改善箇所説明図

改善の内容

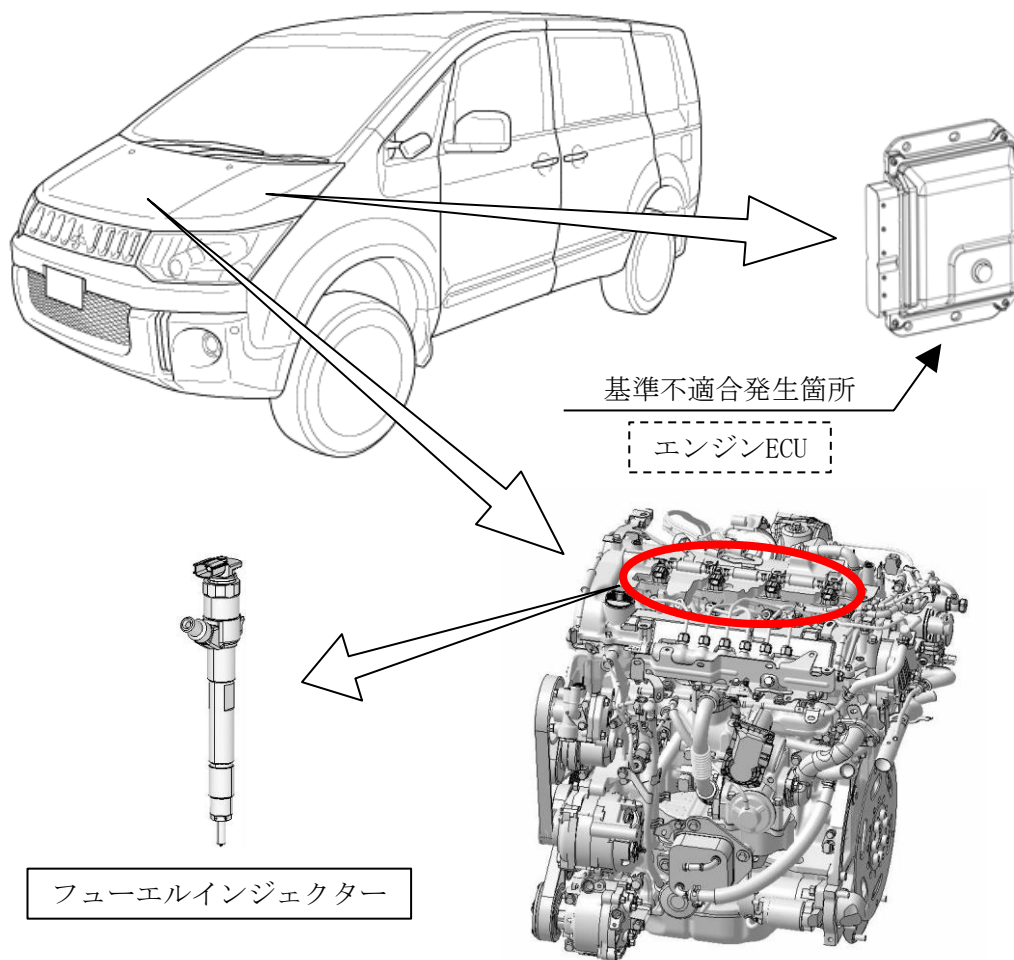
エンジンECUにおいて、燃料タンク内の燃料ポンプの制御プログラムが不適切なため、燃料残量が少ない場合に、燃料ポンプが空気を吸い込むことがある。そのため、燃料がエンジンに供給される過程で空気が圧縮され高温になることで炭化物が生成され、フューエルインジェクター内部に堆積し、当該インジェクターが作動不良となり、最悪の場合、エンストに至るおそれがある。

- (1) エンジン ECU の制御プログラムを対策仕様に書き替える。
- (2) 車台番号を確認し、フューエルインジェクターが対策前の車両はフューエルインジェクターを対策品と交換する。
- (3) 車台番号を確認し、取扱説明書、メンテナンスノートで、フューエルインジェクタークリーナーの定期注入指示がある車両は、その指示を廃止する。

注：図中の 内は、プログラムを書き替える部品を示す。

図中の 内は、交換する部品を示す。

識別：エンジンルーム右前方にある車両銘板の左側取り付けクリップに、白または黄色ペイントを塗布する。
